日本機械学会 発電用原子力設備規格 設計・建設規格 (JSME S NC1-2020)、材料規格 (JSME S NJ1-2020)、溶接規格 (JSME S NB1-2020) 及び設計・建設規格 事例規格 発電用原子力設備における「応力腐食割れ発生抑制に対する考慮」(JSME S NC-CC-002 (改定)-2) +に関する技術評価書 (案)

(第4分冊)

原子力規制委員会

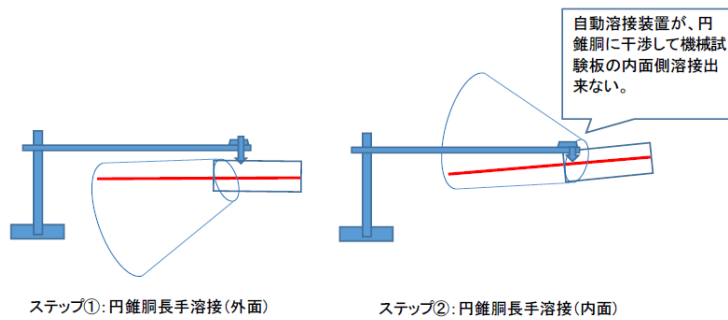
1)の図は円錐胴の長手継手であるが、説明は円筒胴としている。長手継手の途中段階で周継手溶接を行うとしているが、図に示すような複数の板を組み合わせる円錐胴にする場合に、端部を面一にそろえることは難しく、組み立て後に周継手の開先加工を行うと推定される。長手継手と周継手のT字交差部は、開先形状が他の部位と異なるので、開先面を改造したことになり、品質が確保されるとはいえず、工程管理で解決されるべきものである。

2)は本体を反転する際に機械試験板が障害となる場合であるが、2)の図は円錐胴の小径端に機械試験板を取り付けており、自動溶接機が小径端側に干渉するとのことであり、反転作業での障害の説明になっていない。機械試験板の取付位置を大径端側にすれば自動溶接機の干渉の問題は解決すると思われるので本体と別個に置いてもよい場合とはいえない。

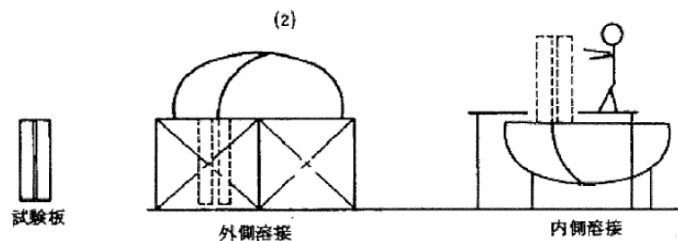
3)の図はあらかじめ鏡板に機械試験板を取り付ける必要があり、その拘束部材が存在するはずである。外側溶接から内側溶接に移行する際に拘束部材を取り外さなければ、機械試験板が不安定になることはない。~~図の作業者は手摺のない高所で作業をしており、作業自体が不安定である。~~

図 PPB-4010-1 クラス 1 配管 管継手の溶接部

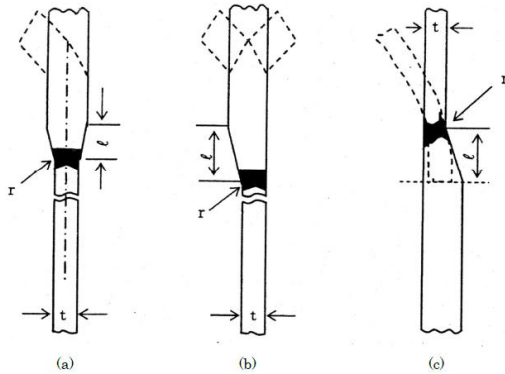
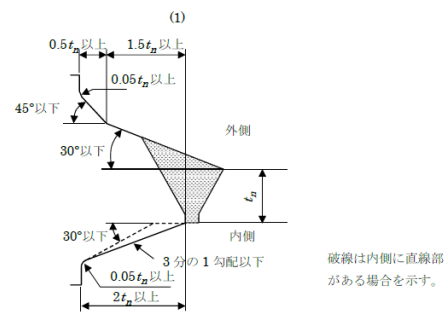
しかし、「図 PPB-4010-1 クラス 1 配管 管継手の溶接部」(1)には、「図 PVB-4232-1 厚さの異なる母材の突合せ溶接の構造」のように r 寸法 (t の 2 分の 1 以上) が規定されていない。

図 PPB-4010-1 (1) は、クラス 1 配管の管継手の溶接部の図を表しているのに対し、図 PVB-4232-1 は、厚さの異なる母材の突合せ溶接の構造を表しています。 r 寸法は、厚さの異なる母材の突合せ溶接の構造に関わる寸法のため、図 PPB-4010-1 (1) には規定がありません。

「N-5070 厚さの異なる母材の突合せ溶接の構造」に引用された「PPB-4040 厚さの異なる母材の突合せ溶接の構造」は、(1)において「PVB-4232 厚さの異なる母材の突合せ溶接の構造」（クラス 1 容器の規定）によることとされ、削除された図と同じ図が「図 PVB-4232-1 厚さの異なる母材の突合せ溶接の構造」として規定されており、変更は妥当と判断する。(2)については、管台又は管とポンプ、弁その他これらに類するもの又は突合せ溶接式管継手との突合せ継手の勾配に関する規定であり、設計・建設規格 2010 年追補において追加された継手を溶接規格 2020 に取り込んだものであり、変更は妥当と判断する。同様の規定が置かれている「N-6070 厚さの異なる母材の突合せ溶接の構造」、「N-7070 厚さの異なる母材の突合せ溶接の構造」及び「N-8070 厚さの異なる母材の突合せ溶接の構造」についても、変更は妥当と判断する。

補足事項(単独施工法の組合せの例)

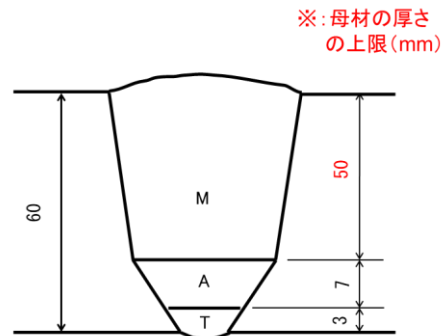
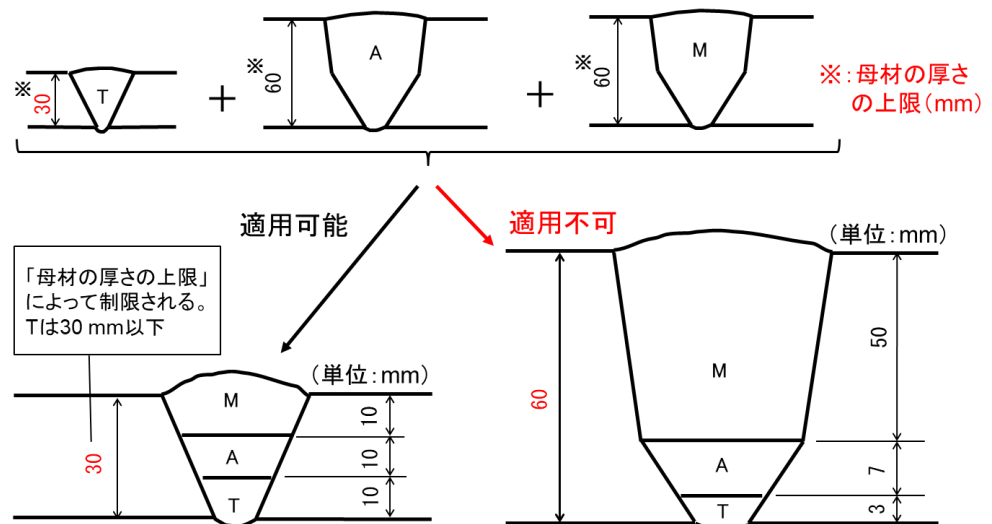
「補足事項 (組合せ施工法の例)」に示す図は、認証試験の溶接厚さ 30mm に対して許容される実機溶接の例の母材の厚さとして 60mm が示されている。この溶接施工法の溶接方法 T (ティグ溶接) + A (被覆アーク溶接) + M (ミグ溶接) の確認項目は試験材の厚さが 30mm であるので、確認項目「母材の厚さ」は 60mm (最大) と推定される。これは、確認項目の「母材の厚さ」が 60mm であることから試験材の厚さを 30mm としたものであり、この場合の他の確認項目 (溶接後熱処理、予熱等) は母材の厚さ 60mm に対応した 区分条件 が選定されていることになる。

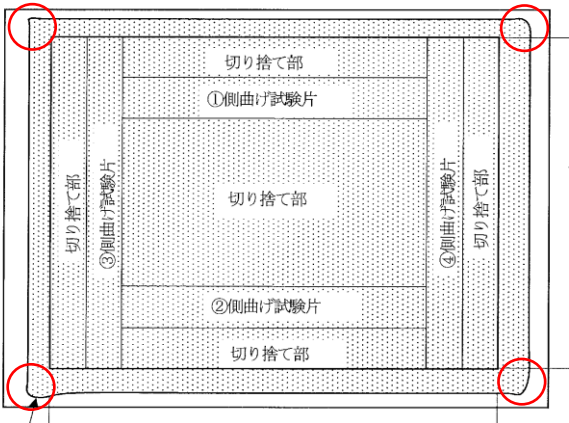
JIS B 8285（2010）「压力容器の溶接施工方法の確認試験」は、初層ティグ溶接に限定せず「初層部を裏当てなしで溶接する場合には、表曲げ試験片を裏曲げ試験片に置き換える」としており、日本機械学会の説明は直接的な回答になっていない。裏波形状が残る厚さ 19mm 未満の管の場合に表曲げ試験片を裏曲げ試験片に置き換えて、裏波部からの割れ発生の有無を重視することについて、それを否定する根拠は説明されていない。以上により、「試験材の厚さが 19 mm 未満で初層部のみティグ溶接を行う場合は、②⑤の表曲げ試験片を裏曲げ試験片と読みかえる」の削除は、②⑤の溶接方法の組合せの場合は妥当と判断できるが、④①の溶接方法の場合は妥当とは判断できない。

したがって、「図 WP-420-2 試験片の種類数及び採取位置（管の場合）」の（注）に「5. 試験材の厚さが 19mm 未満で初層部を裏当てなしで溶接する場合、④①の溶接方法のときは②⑤のに、表曲げ試験片を裏曲げ試験片に置き換える。」を加える。

※三つ以上の溶接方法の組合せの場合②⑤の表曲げ試験では中間層の曲げ試験の確認はできないので、中間層の確認も可能な側曲げ試験の採用について検討することとを要望する。

図 21-1 (解説図 N-CV002-1 BWR コンクリート製原子炉格納容器の例)

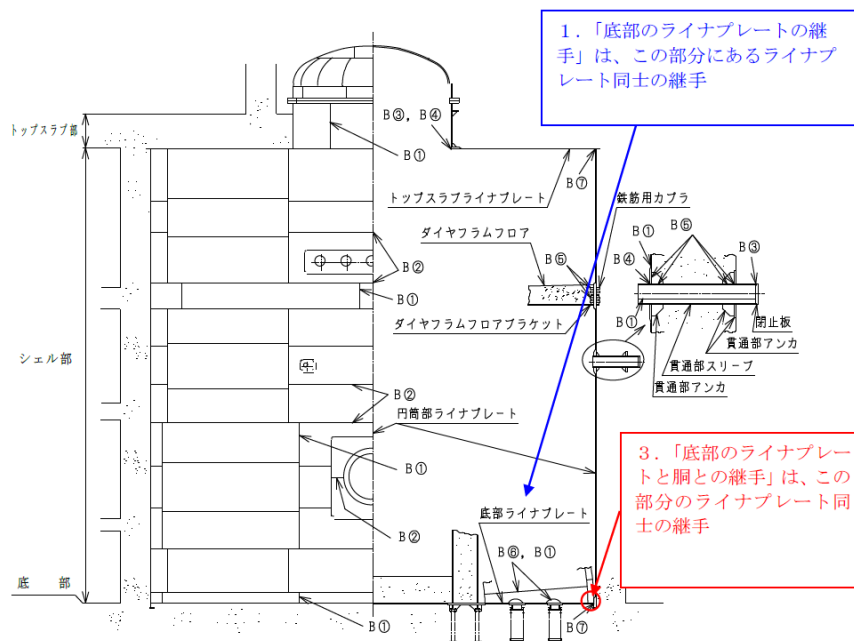
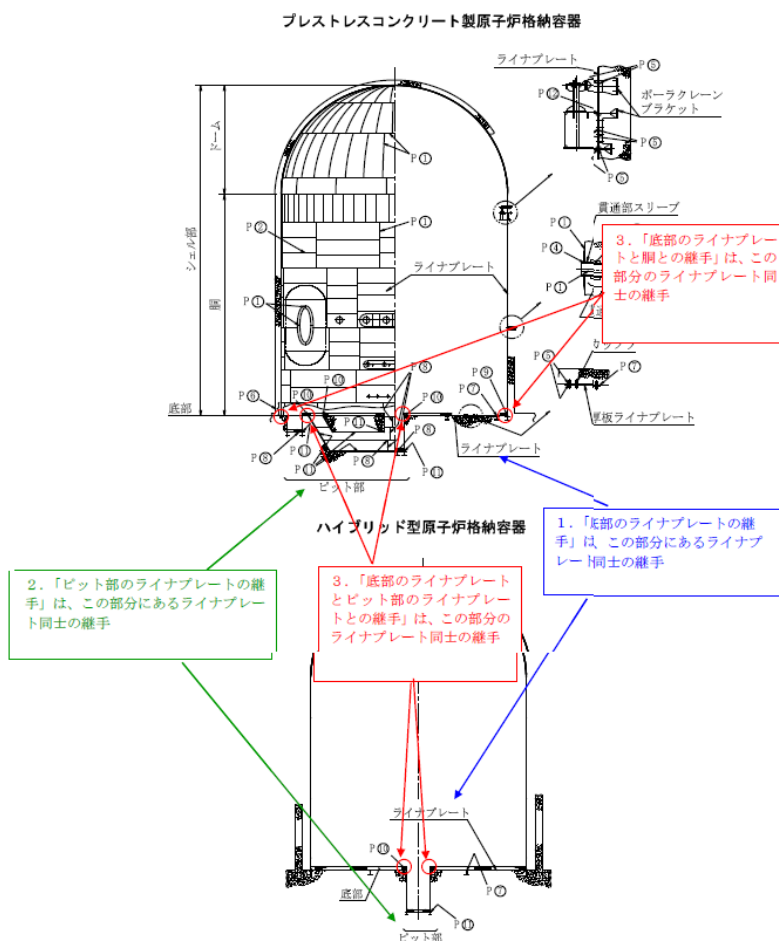
3. の「底部のライナプレートと胴（のライナプレート）、又はピット部のライナプレートとの継手」は、それらのうちどちらかを選択でき、もう一方は試験要求がないようにも読める。分かりにくいので、次のように明確に規定することが望まれる。
